Réf. DPC : 2043-0638 (*corr. DPC : Caroline CRIQUILION*)
Réf. CRMS : AA/MB/BXL30033_669_PREAL_Vanhoeter_8
Annexe : 1 dossier

Objet : BRUXELLES. Impasse Vanhoeter, 8.
Demande d'avis de principe portant sur la reconstruction d'une maison unifamiliale

Avis de principe de la CRMS

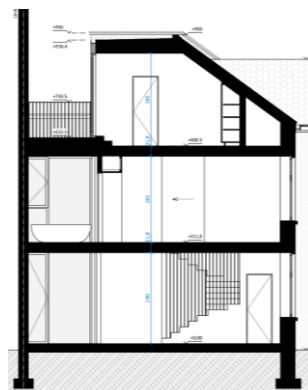
S'agissant de la porte d'entrée, de légères différences existent entre les portes d'origines et celles des bâtiments reconstruits après l'explosion (taille des linteaux, mise en peinture de ceux-ci, proportions des fenêtres). La CRMS demande que la nouvelle porte soit restituée sur base du modèle des portes historiques, plus authentiques. Les menuiseries extérieures de la façade avant devront être de facture traditionnelles et identiques aux châssis des maisons originelles du site ; elles ne seront pas laquées mais devraient être peintes au pinceau, à l'aide d'une peinture de type siloxane.

Pour ce qui concerne les deux fenêtres de toiture, la CRMS constate que l'ensemble des habitations encore présentes sur le site sont dotées de larges fenêtres de toit en pan arrière mais que les pans avant en sont dépourvus ou ne sont dotés que d'un seul élément par habitation. Cependant, les deux fenêtres projetées seront fort peu visibles, surtout celle de droite qui s'inscrira à l'arrière de la bâtière du bâtiment contigu en retour d'angle. La CRMS ne s'oppose donc pas à ces deux fenêtres de toit pour autant qu'elles s'accordent par leur typologie et leurs dimensions à celles présentes en pan de toiture avant des autres maisons du site. Elle s'interroge sur la volonté de placer deux fenêtres de toit côte à côte plutôt qu'une.

- la nouvelle porte sera restituée sur base du modèle des portes historiques ;
- les menuiseries extérieures de la façade avant devront être de facture traditionnelles et identiques aux châssis des maisons originelles du site ; elles ne seront pas laquées mais être peintes au pinceau, à l'aide d'une peinture de type siloxane ;
- harmoniser la typologie et les dimensions des fenêtres de toit à celles présentes en pan de toiture avant des autres maisons du site
